Gebouw met gemengd gebruik

Snede AA' Signage - nieuwe toestand

Vergunning voor het aanbrengen van publiciteit

FERALIS BV

Snede AA' - Signage NT

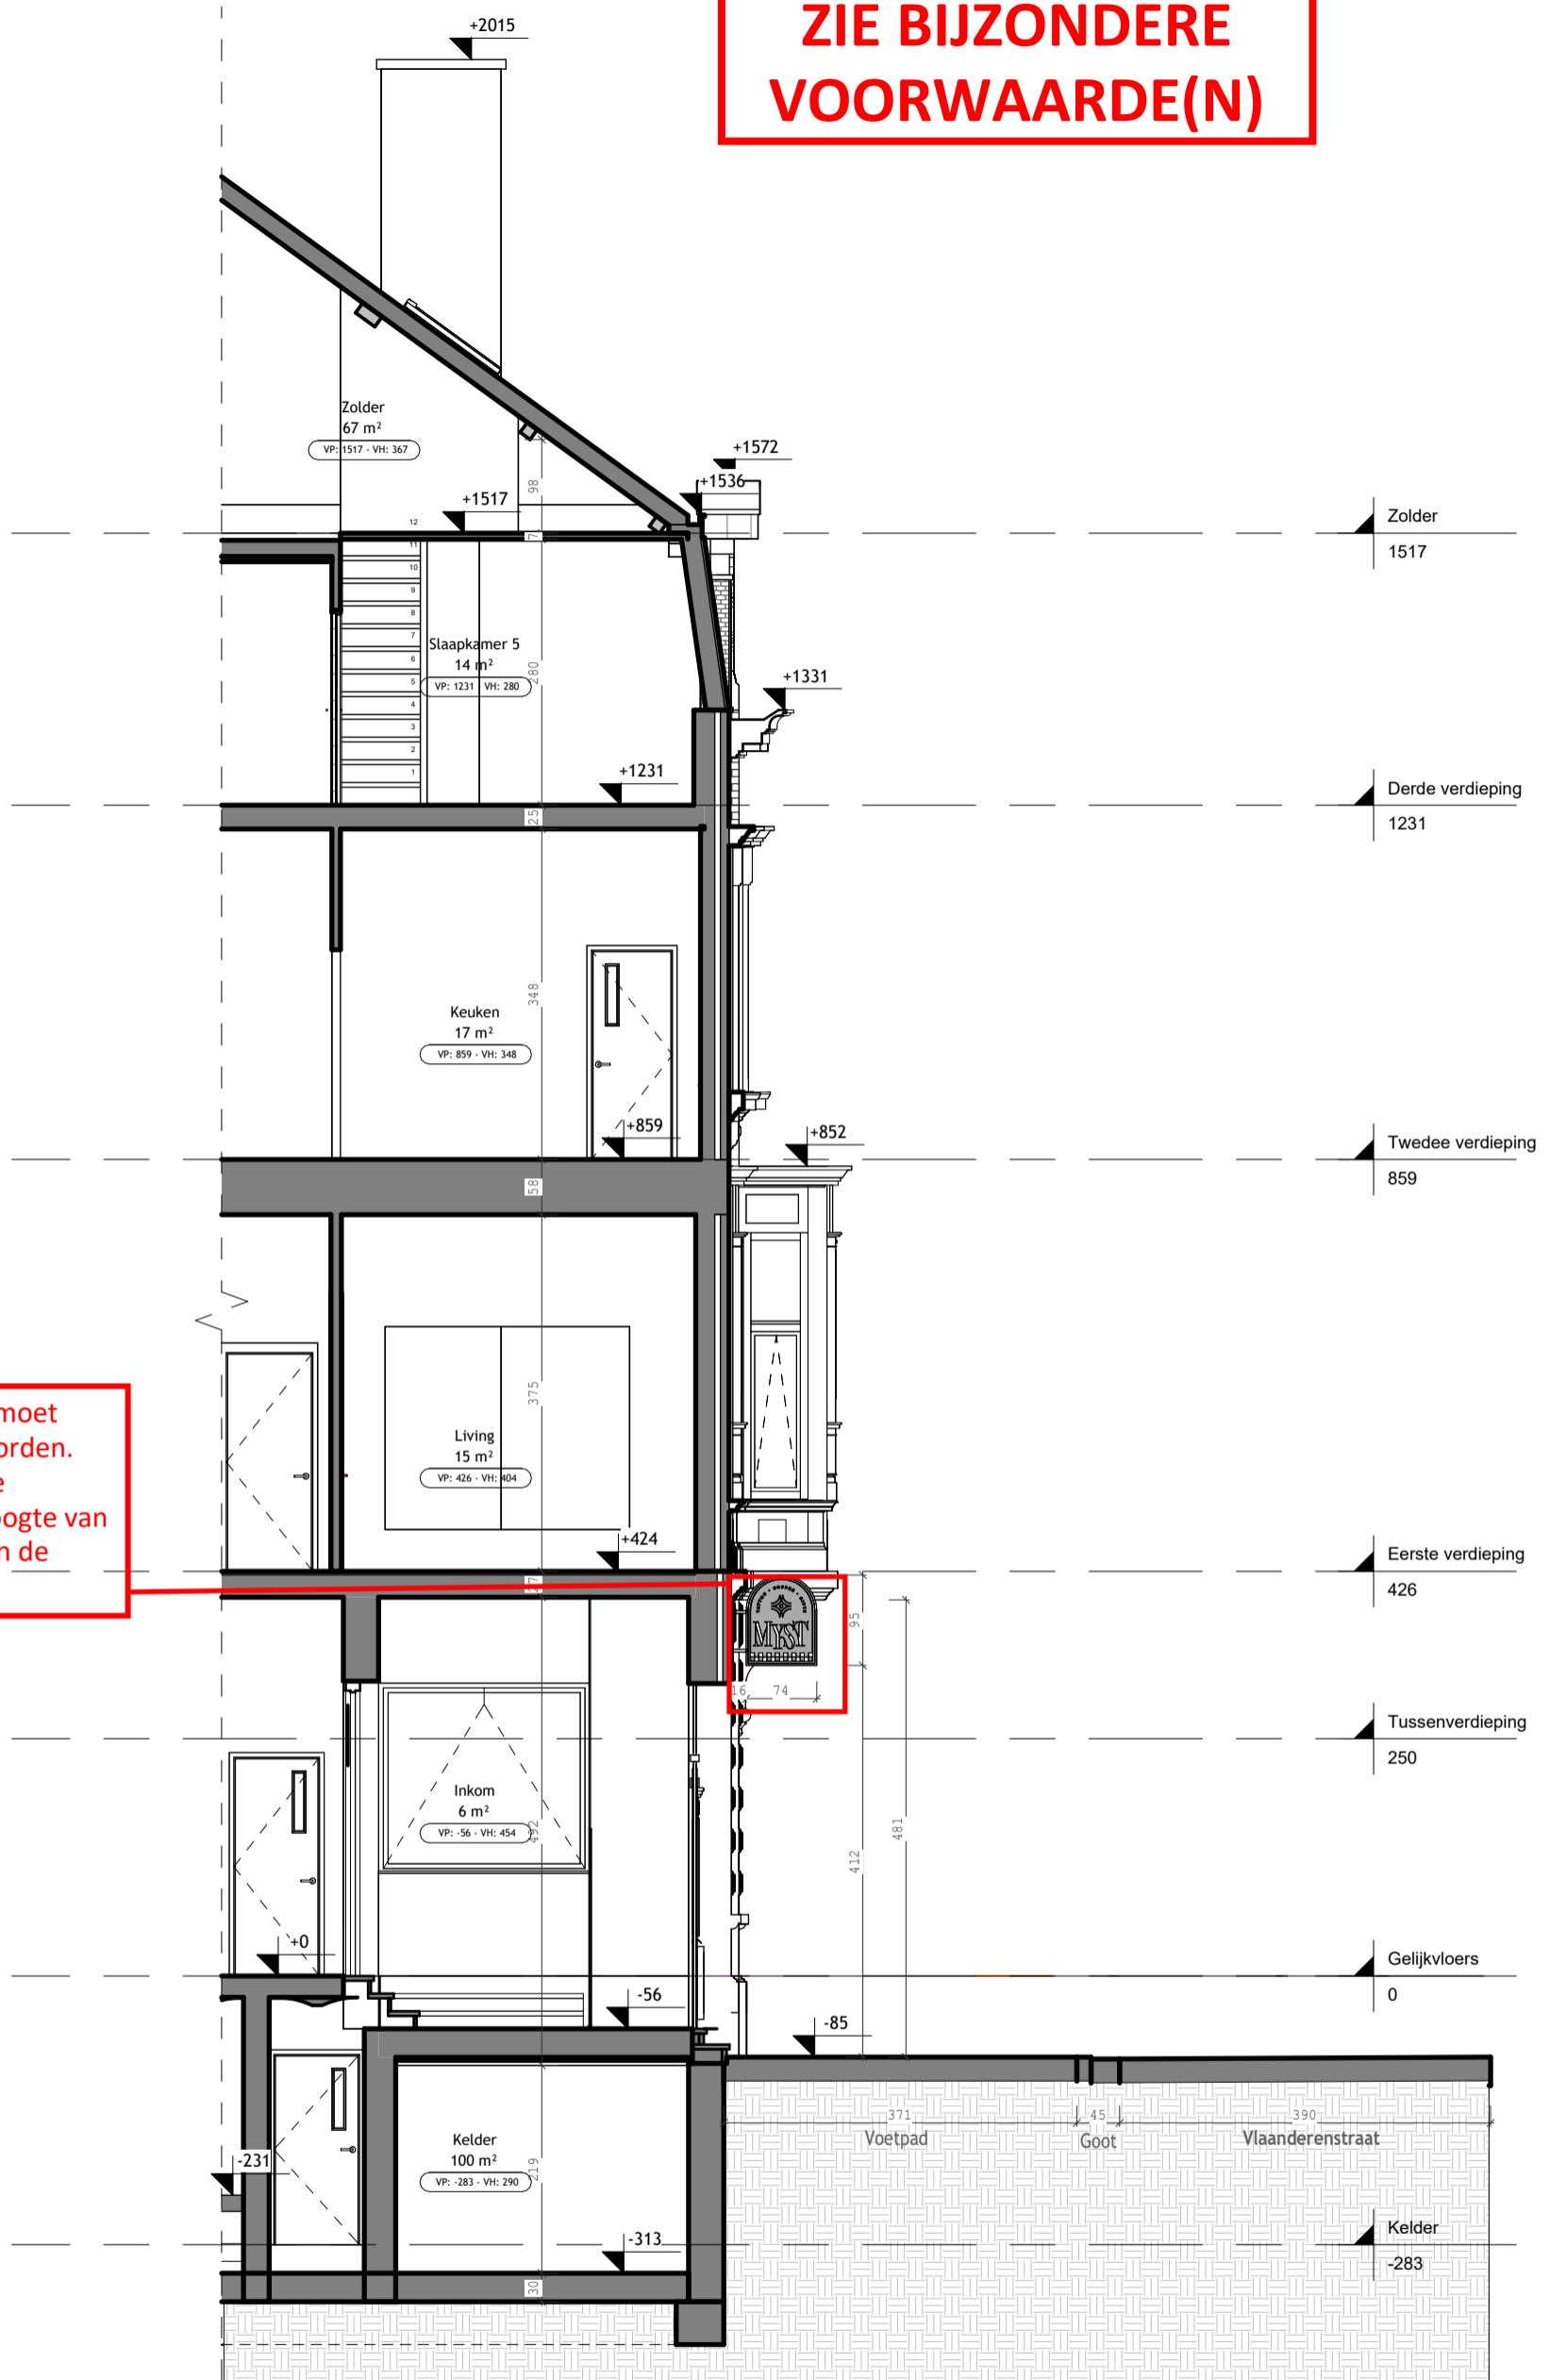
Het uithangbord moet
lager geplaatst worden.
worden (onder de
cordonlijst, ter hoogte van
het bovenlicht van de
voordeur).
